**Всемирный форум для согласования правил  
в области транспортных средств**

Пункт 4.8.4 предварительной повестки дня

**рассмотрение проектов поправок к существующим  
правилам ООН, представленных GRSG****Предложение по поправкам серии 06  
к Правилам № 46 ООН (устройства непрямого обзора)****Представлено Рабочей группой по общим предписаниям,  
касающимся безопасности\***

- i) Контур отражающей поверхности окружен защитным корпусом.
- ii) При определенном положении регулировки отражающая поверхность выступает за пределы защитного корпуса.
- iii) Контур отражающей поверхности не окружен защитным корпусом.

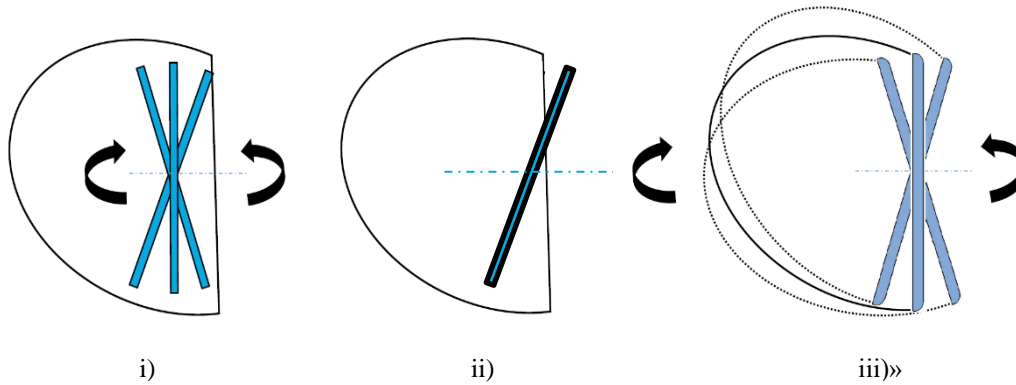
Пункт 6.1.1.2 изменить следующим образом:

- «6.1.1.2 а) Зеркала заднего вида (классов II–VII)

В тех случаях, когда контур отражающей поверхности окружен защитным корпусом, радиус кривизны “с” по периметру корпуса во всех точках и во всех направлениях составляет не менее 2,5 мм, как показано на рис. i) ниже.

В тех случаях, когда отражающая поверхность выходит за пределы защитного корпуса при любом положении регулировки (рис. ii) ниже), радиус кривизны “с” по периметру, выходящему за пределы защитного корпуса, составляет не менее 2,5 мм, а отражающая поверхность входит в защитный корпус под воздействием силы в 50 Н, прикладываемой к наиболее выступающей точке по отношению к защитному корпусу в горизонтальном направлении, приблизительно параллельно продольной средней плоскости транспортного средства.

В тех случаях, когда контур отражающей поверхности не окружен защитным корпусом, причем независимо от положения регулировки, радиус кривизны “с” по периметру корпуса составляет не менее 2,5 мм во всех точках и во всех направлениях применительно к контуру выступающей части, как показано на рис. iii) ниже.

«Рис. 9.1

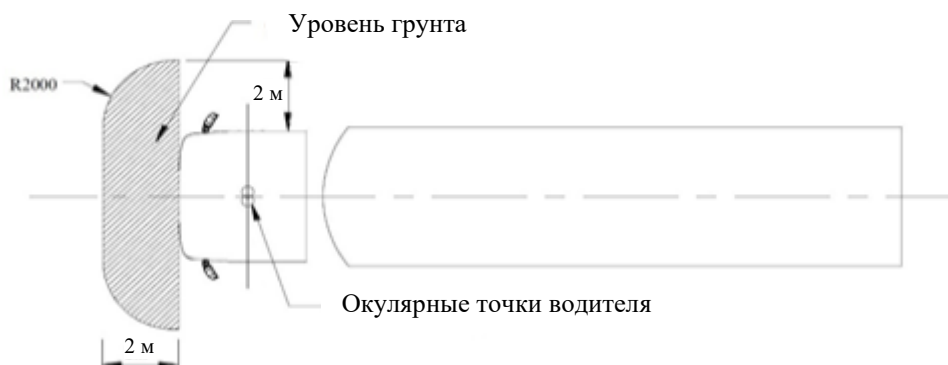
«15.2.4.6.1 Поле обзора должно быть таким, чтобы водитель мог видеть по крайней мере часть ровной горизонтальной дороги, которая в случае транспортного средства с боковым расположением руля ограничена:

- е) фронтальная часть этого поля обзора со стороны, противоположной водителю, может быть закруглена до радиуса 2000 мм (см. рис. 9.1).

- f) поперечной вертикальной плоскостью, проходящей через крайнюю точку передней части транспортного средства;
- g) поперечной вертикальной плоскостью, проходящей на расстоянии 2000 мм перед плоскостью, указанной в подпункте а);
- h) продольной вертикальной плоскостью, параллельной продольной вертикальной средней плоскости, находящейся на расстоянии 2000 мм за пределами крайних боковых точек транспортного средства с обеих сторон; и
- i) фронтальная часть этого поля обзора с обеих сторон может быть закруглена до радиуса 2000 мм (см. рис. 9.2).

Рис. 9 пронумеровать как рис. 9.1 и изменить следующим образом:

### Схема знака официального утверждения устройства непрямого обзора

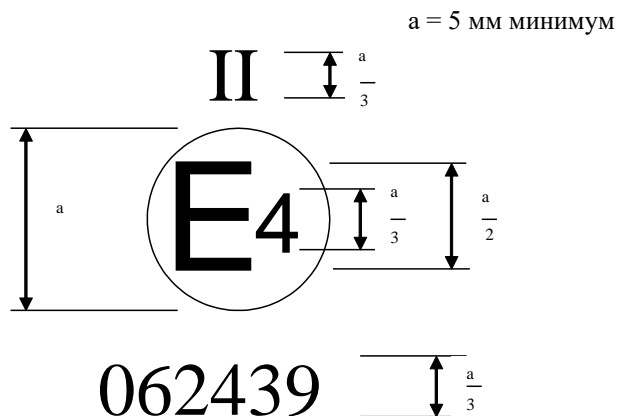
Приложение 5 изменить следующим образом:

Приведенный выше знак официального утверждения, проставленный на устройстве непрямого обзора, указывает, что данное устройство является основным устройством заднего вида класса II, которое официально утверждено в Нидерландах (E 4) на основании Правил № 46 под номером официального утверждения 062439. Первые две цифры номера официального утверждения указывают, что на момент предоставления официального утверждения Правила № 46 уже включали поправки серии 06.

«Рис. 1

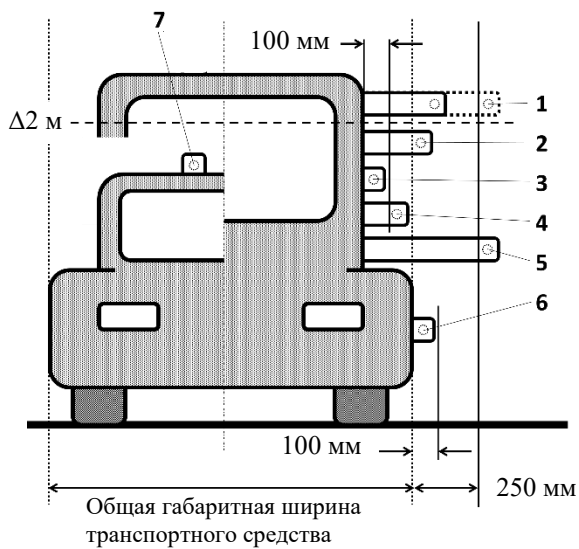
Приложение 9 изменить следующим образом:

- 1 ИСПЫТАНИЕ НЕ ПРОВОДЯТ (15.2.2.6)
- 2 ОБЯЗАТЕЛЬНО
- 3 ИСПЫТАНИЕ НЕ ПРОВОДЯТ (6.3.2 б))
- 4 ИСПЫТАНИЕ НЕ ПРОВОДЯТ (6.3.2 а))
- 5 Не разрешается (15.2.2.6)
- 6 ИСПЫТАНИЕ НЕ ПРОВОДЯТ (6.3.2 б))

- 7 ИСПЫТАНИЕ НЕ ПРОВОДЯТ (6.3.2 б))
